MEMORANDO  
DSH-338-2025

ASUNTO: Proyecto Denominado: “Diseño y construcción del puente sobre el Río Chevo, en el corregimiento de Santa Clara, distrito de Renacimiento, categoría II”

## INFORME TÉCNICO No. DSH-039-2025

REVISIÓN DEL EIA DEL PROYECTO DENOMINADO  
"Diseño y Construcción del Puente sobre el Río Chevo (categoría II)".

Adjunto: Mapa del Proyecto “Diseño y construcción del puente sobre el Río Chevo”.

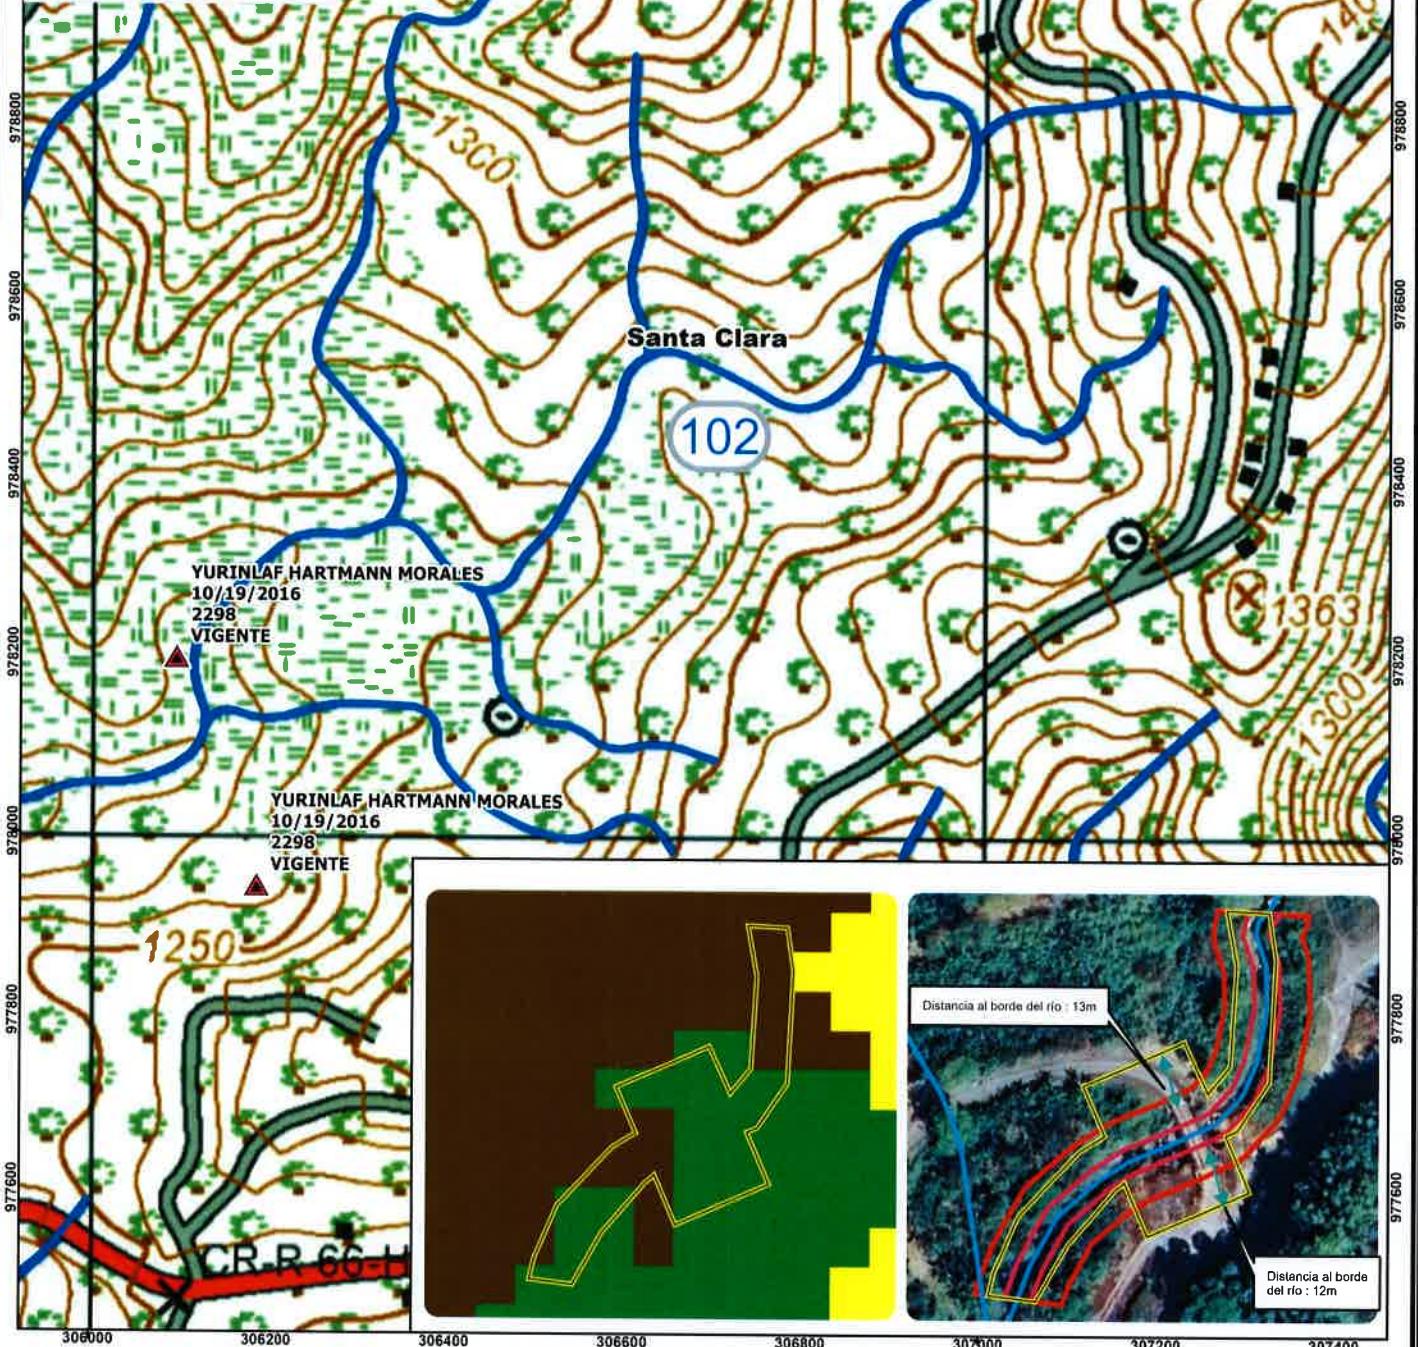
Según el geógrafo del Departamento de Recursos Hídricos, dentro del polígono del proyecto se encuentra una quebrada sin nombre de orden 1. Por lo tanto, es necesario precisar si dicha quebrada se encuentra completamente dentro del polígono.

2. El contratista debe aclarar si el puente a construir estará ubicado sobre el Río Chevo o la Quebrada Chevo, dado que esta información no se encuentra claramente especificada en el EsIA. Además, debe indicar si la quebrada sin nombre de orden 1 está dentro del polígono del proyecto. (ver fojas 1 y 151)

3. Indicar al promotor que debe respetar una zona de 3 m de servidumbre de uso público a ambos lados de las fuentes hídricas, localizadas dentro del área del proyecto, tal como señala el Decreto Ejecutivo No.55 de 13 de junio de 1973 "Que reglamenta las servidumbres en materia de agua"
